改善箇所説明図

窓ふき器モータ制御装置電気基板

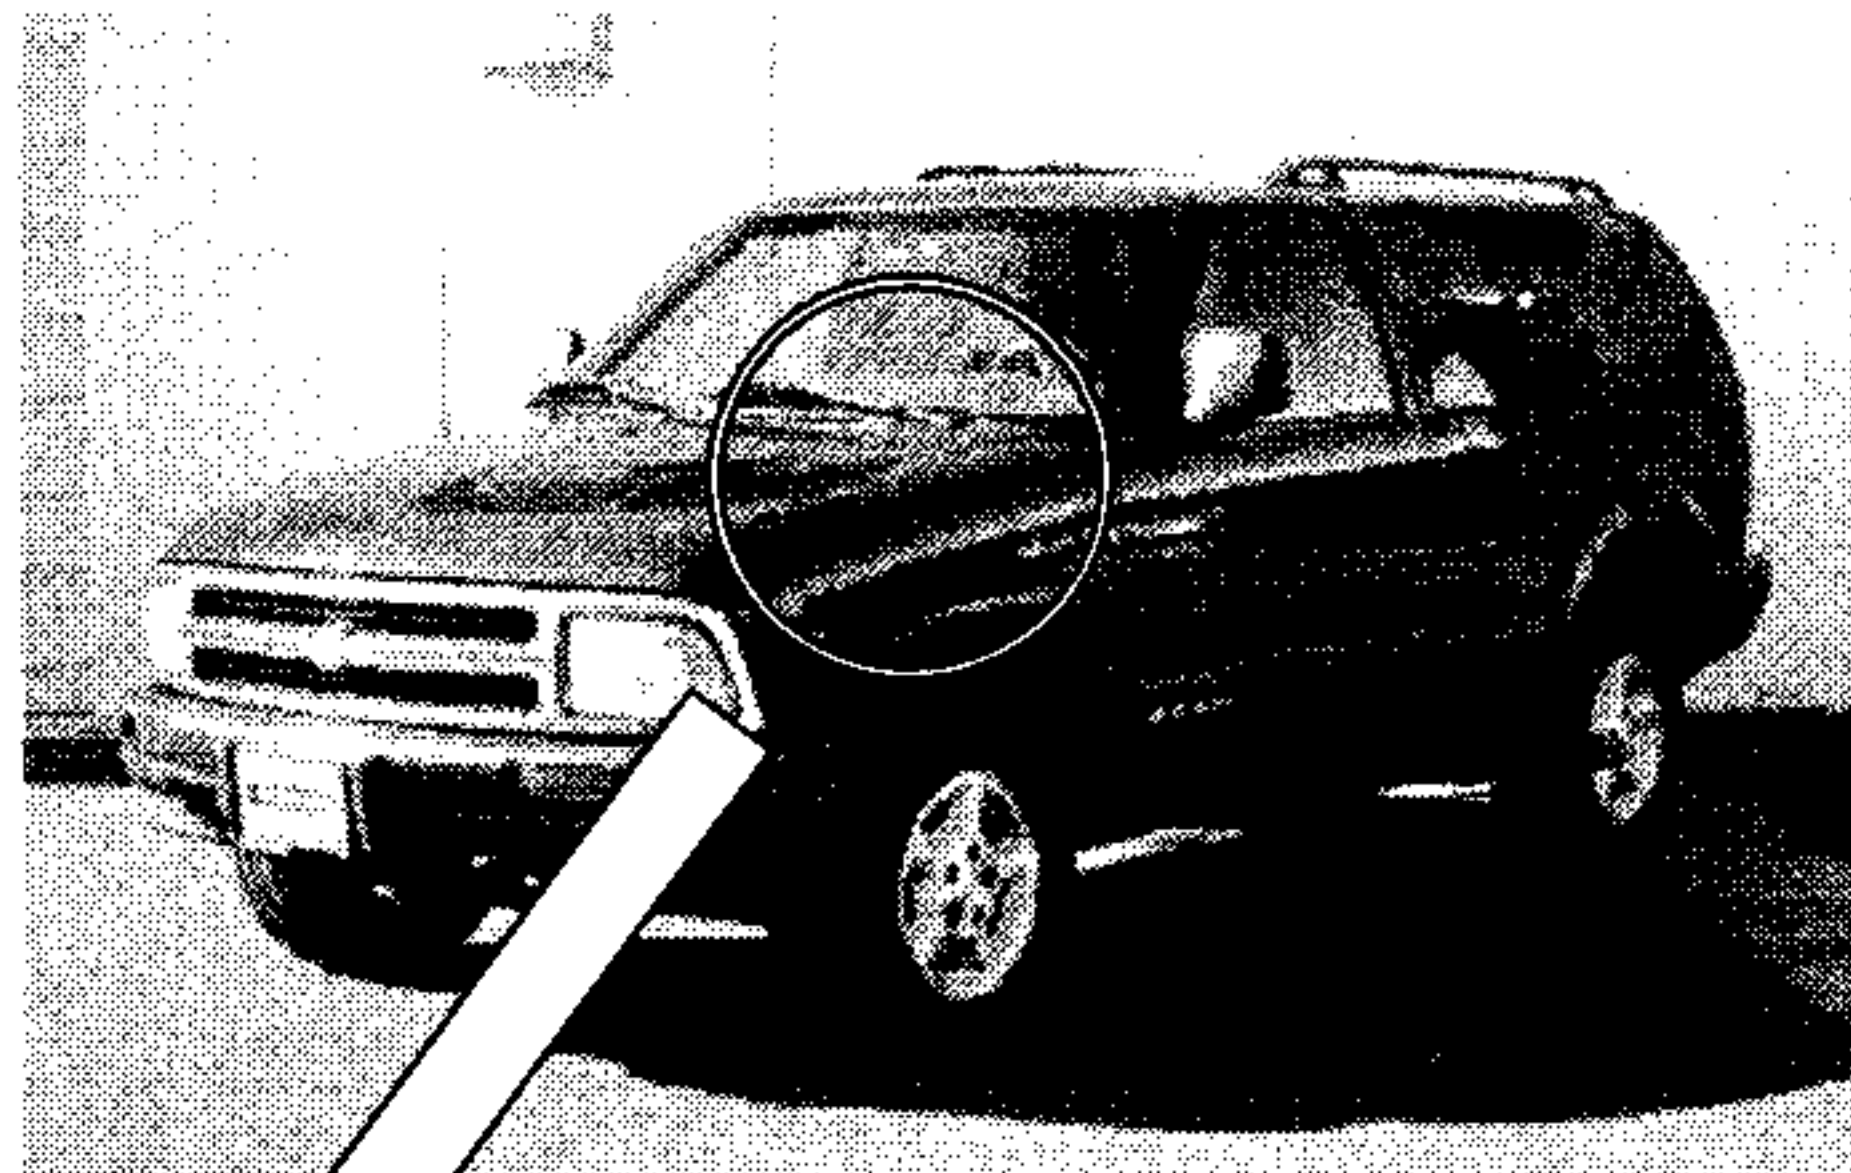
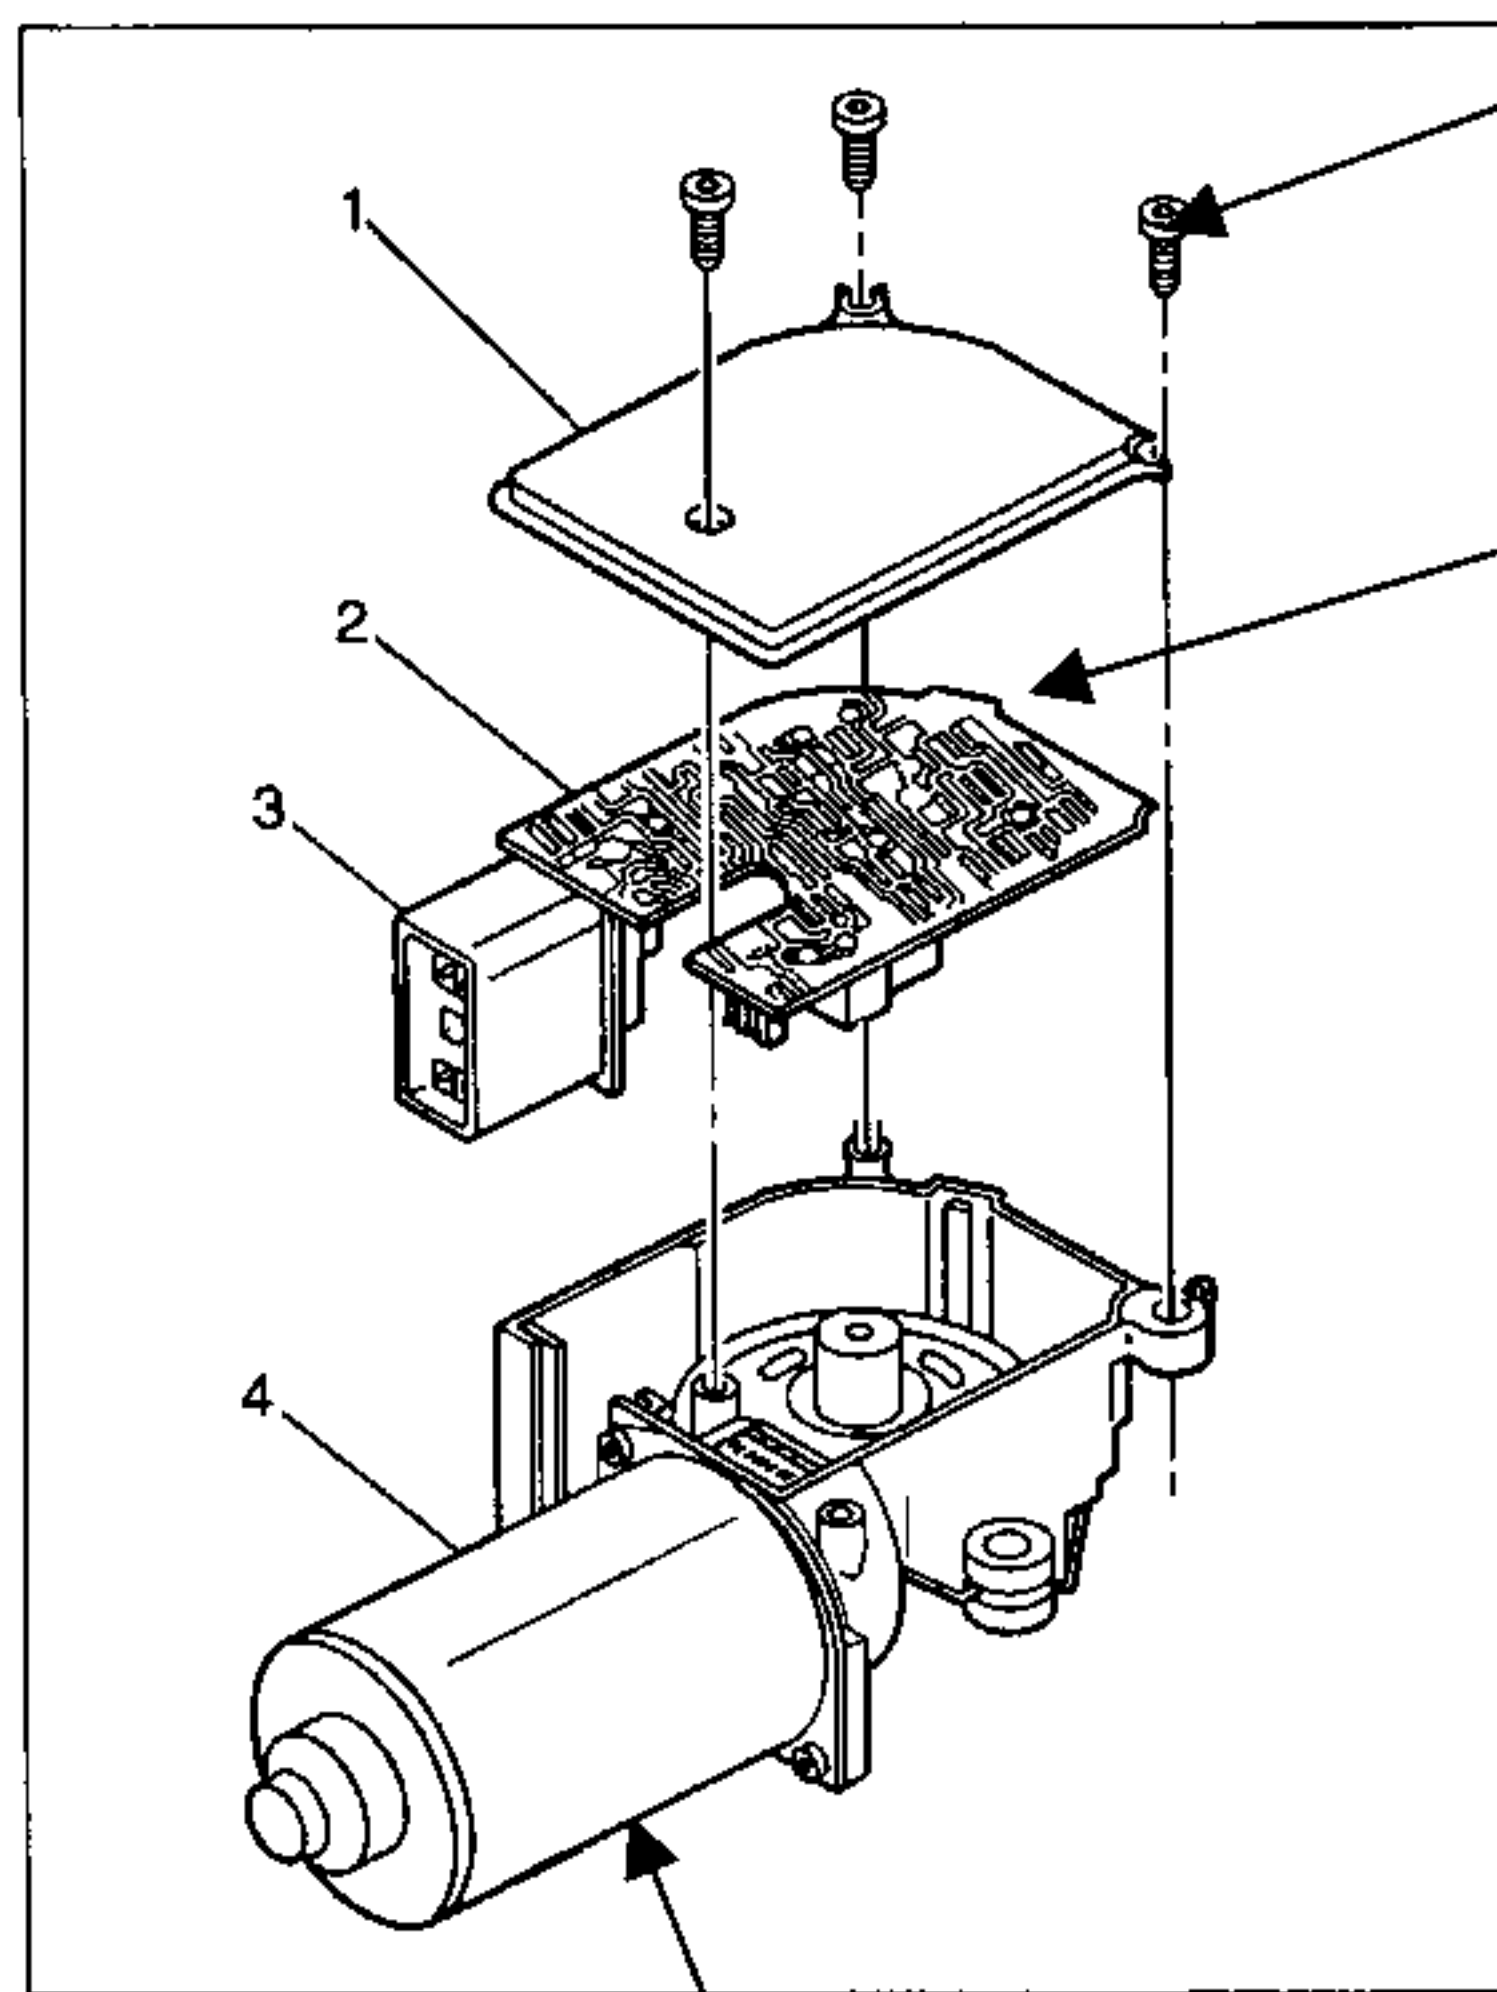
窓拭き器において、ブレードを作動させるモータを制御する電気基板のハンダ付けが不適切なため、そのままの状態で使用を続けると、当該ハンダ部に亀裂が生じ、最悪の場合、当該窓拭き器が作動しないおそれがある。

識別方法：白ペイントを塗布

全車両、当該電気基板を良品と交換する。
